<b>BUREAU DE LA CLE</b>
<b>Projet d'avis</b>
<b>Dossier n°127</b>
<b>Projet de création d'une microcentrale hydroélectrique sur le ruisseau de Berrièves, affluent de la Gresse (commune de Saint-Guillaume)</b>
<i>Doc. établi par le Secrétariat de la CLE</i>

L'avis de la CLE a été sollicité le 22 avril 2021 par le Préfet de l'Isère sur la demande d'autorisation pour la création d'une microcentrale sur le ruisseau de Berrièves, affluent de la Gresse sur la commune de Saint-Guillaume.

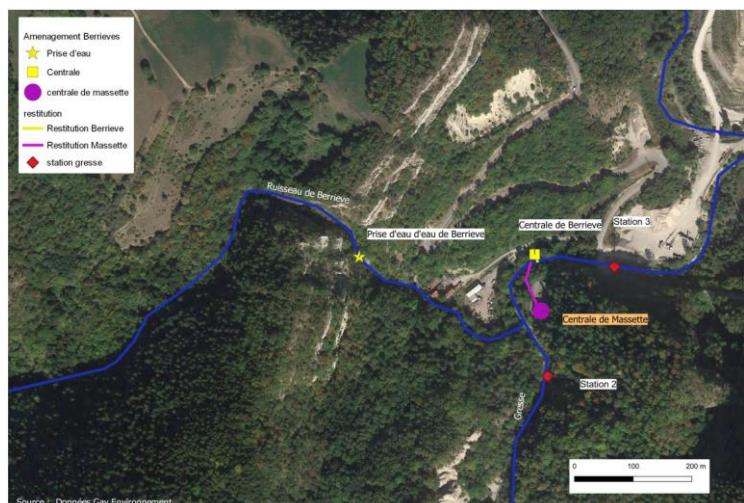
- 1- La CLE précise qu'il serait PREFERABLE de restituer les eaux prélevées dans le ruisseau de Berrièves et non dans la Gresse (déjà en débit réservé sur ce tronçon). La CLE SOUHAITE que le pétitionnaire explique pourquoi la restitution au ruisseau a été écartée.**  
Le fait de restituer l'ensemble du débit du ruisseau de Berrièves en amont de la confluence avec la Gresse aurait un impact hydrologique beaucoup moins important pour les 80 mètres de la Gresse déjà court-circuité par l'aménagement des Massette.
- 2- La CLE SOUHAITE que le pétitionnaire soit extrêmement vigilant lors des phases de travaux et d'exploitations afin que toutes les mesures d'évitement et de réduction soient conformes à celles inscrites dans le dossier d'autorisation du projet.**
